# Avis bureau

## ZAC de la Fleuriaye 2 à Carquefou – Nantes Métropole

## **Le projet et le SAGE**

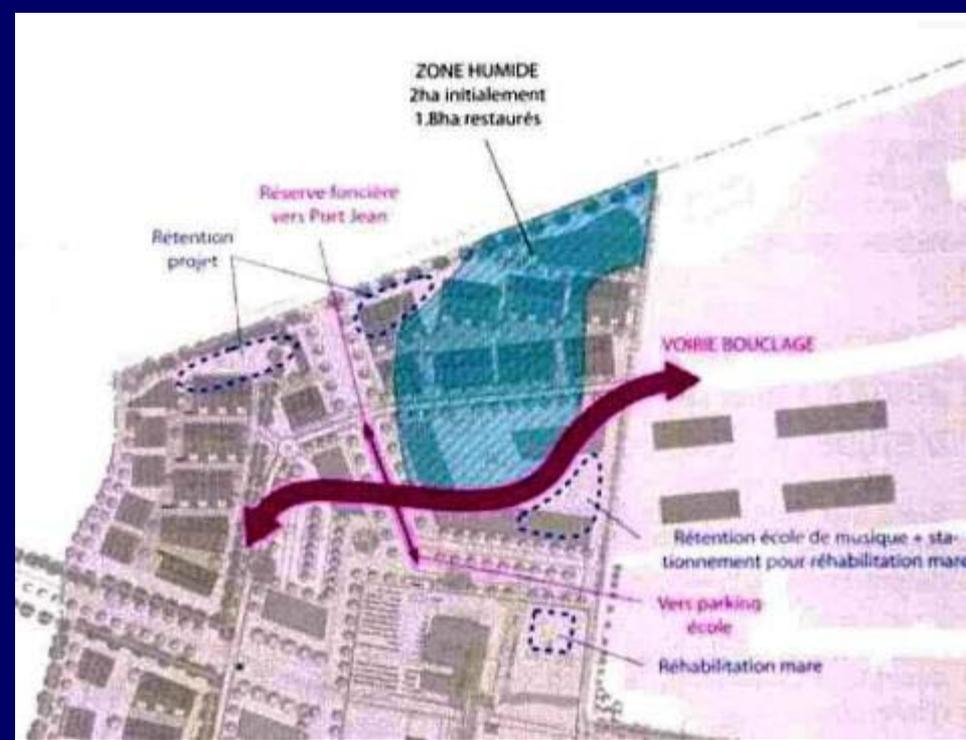
- Étude d'un scénario évitant l'urbanisation de la ZH
- Boucle de contournement
- - 30 % surfaces / activités tertiaires
- Suppression de 45 des 90 maisons projetées
- Difficultés d'alimentation en eau

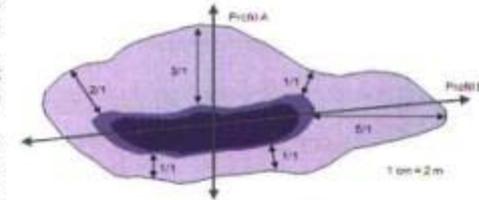
- Création de 6 mares (1 000 m<sup>2</sup>) – lien avec haies conservées
- 2 mares créées par surcreusement dans bassins de rétention (à sec) des EP
- Efficience / Pérennité de cette mesure

- **Qualité des milieux**
  - Respect des objectifs et règles du SAGE
  - Une réserve sur la recréation de mares dans les bassins de rétention. Efficacité de ces mesures? Proposition toujours valable avec augmentation de la taille des bassins ? (BR2 passe de 70 à 450 m<sup>3</sup> – BR3 passe de 240 à 420 m<sup>3</sup>). Avis préalable puis accompagnement par écologue si doit être mis en œuvre / modalité d'alimentation en eau. Dispositif déjà mis en place ? Ne pas décrédibiliser la démarche
  - Modalité d'alimentation de la mare de la ferme après restauration ? Source : oui Eaux pluviales?
  - Programme intéressant / marais de l'étang Hervé
- **Inondation / gestion des eaux pluviales**
  - Dimensionnement décennale sauf talweg NO / capacité des ouvrages situés en aval
  - Traitement des EP d'une partie de Fleuriaye 2 sur Fleuriaye 1
- **Qualité des eaux**
  - RAS

Schéma de la mare des Renaudières avant son aménagement (Source : SCP Godard Launay Moreau, Juin 1996).

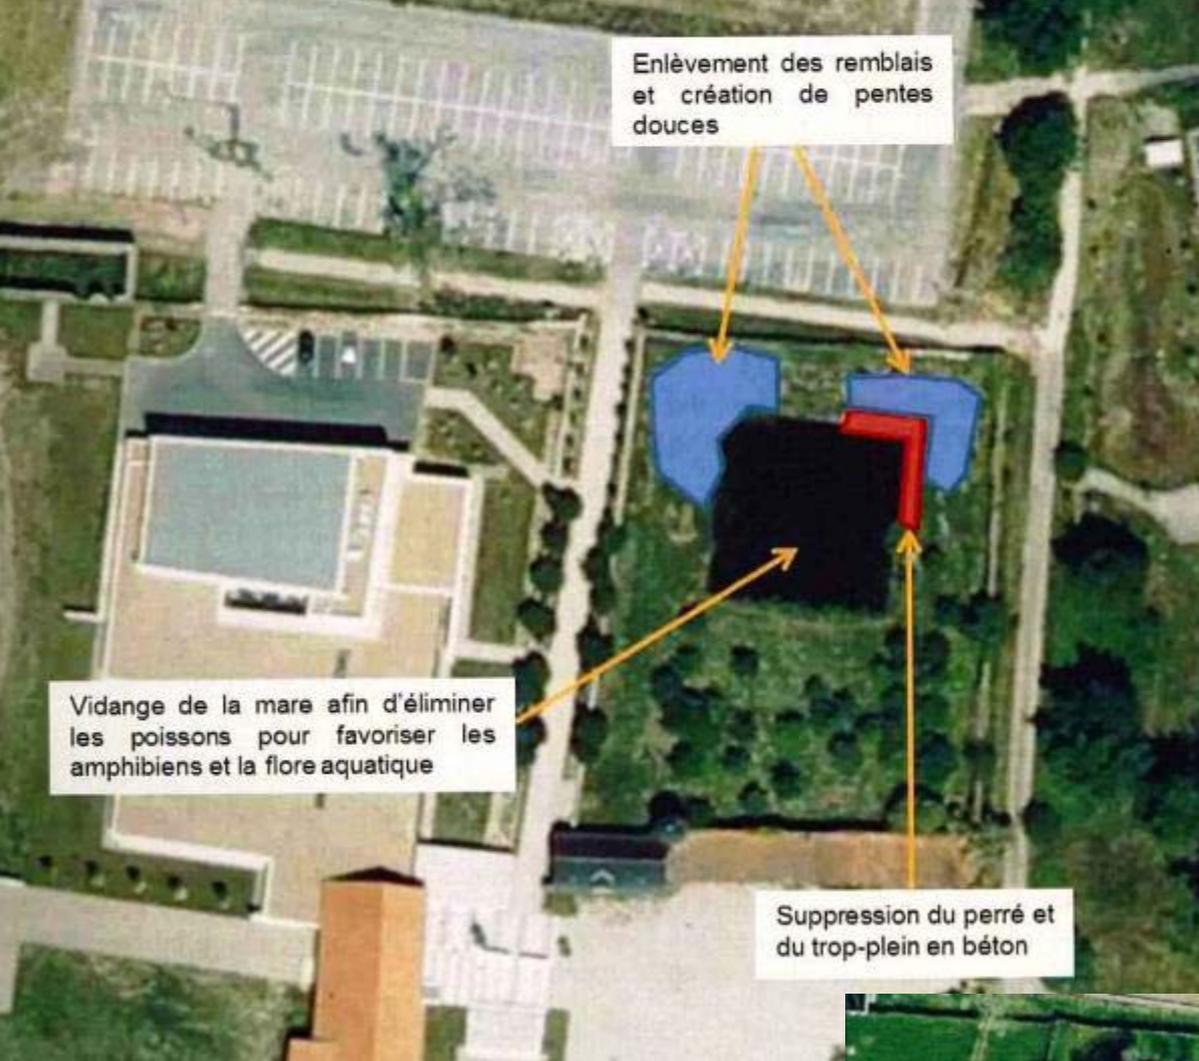
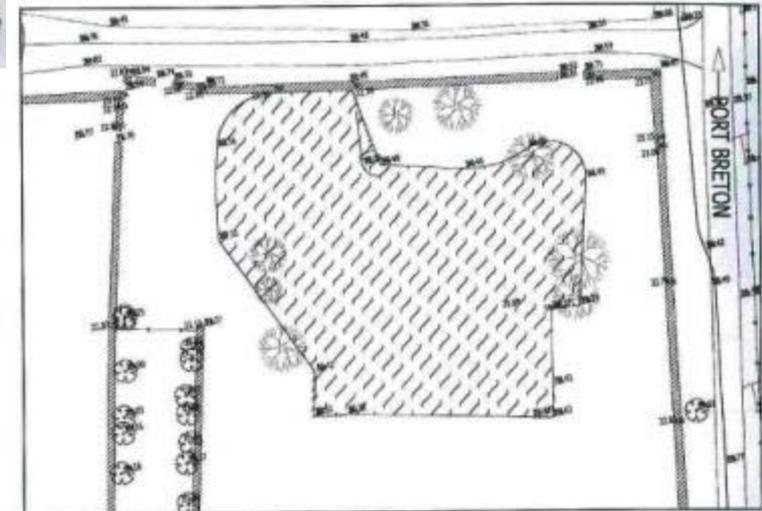
- Restauration de la mare de la  
ferme des Renaudières (825 m<sup>2</sup>)

- Alimentation probable par une source
- Autre forme d'alimentation, EP ?

### LEGENDE ASSAINISSEMENT EP :

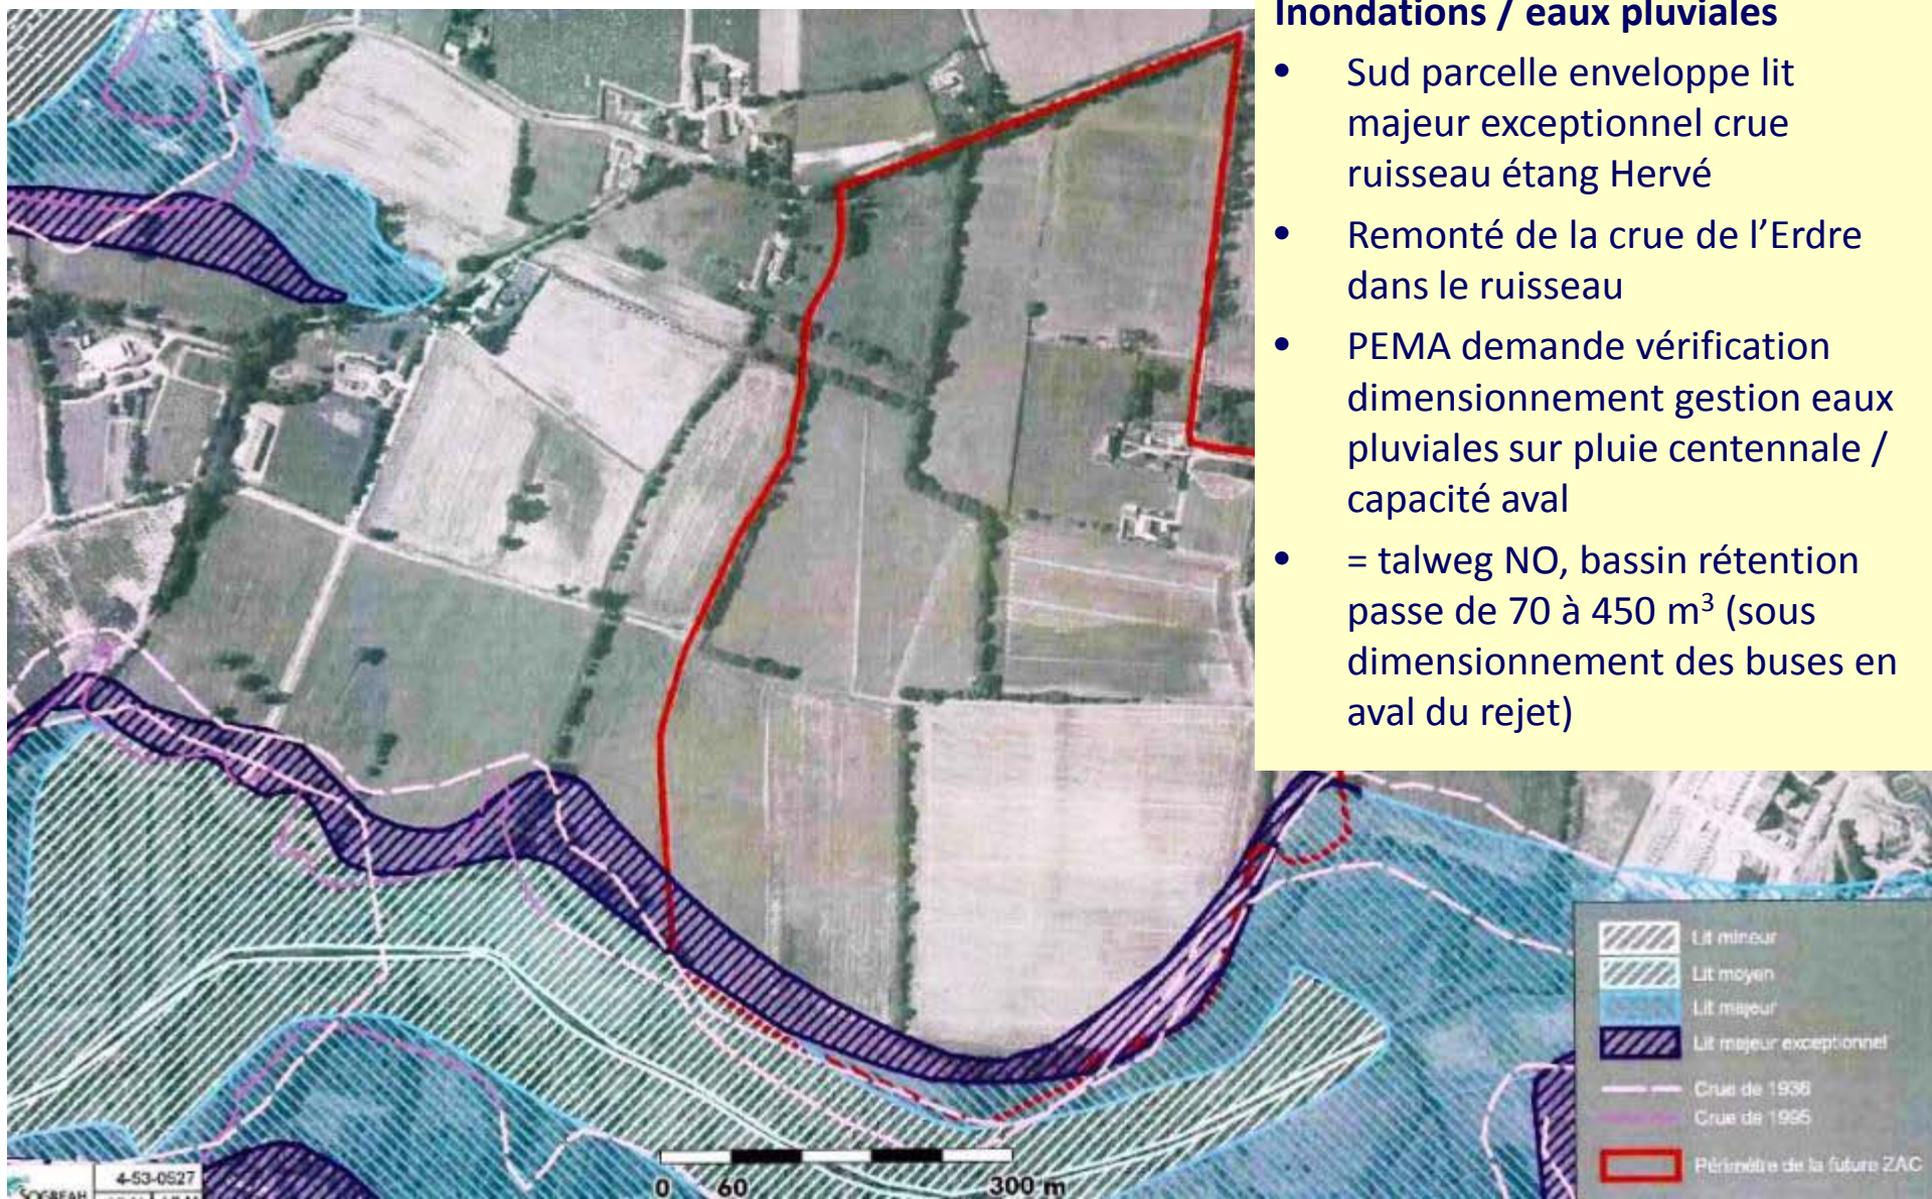
- Gestion des eaux pluviales à la parcelle
- Réseau EP + noues + bassins de rétention
- Débit de fuite 3l/s/ha
- Base pluie décennale

- Sud parcelle enveloppe lit majeur exceptionnel crue ruisseau étang Hervé
- Remonté de la crue de l'Erdre dans le ruisseau
- PEMA demande vérification dimensionnement gestion eaux pluviales sur pluie centennale / capacité aval
- = talweg NO, bassin rétention passe de 70 à 450 m<sup>3</sup> (sous dimensionnement des buses en aval du rejet)
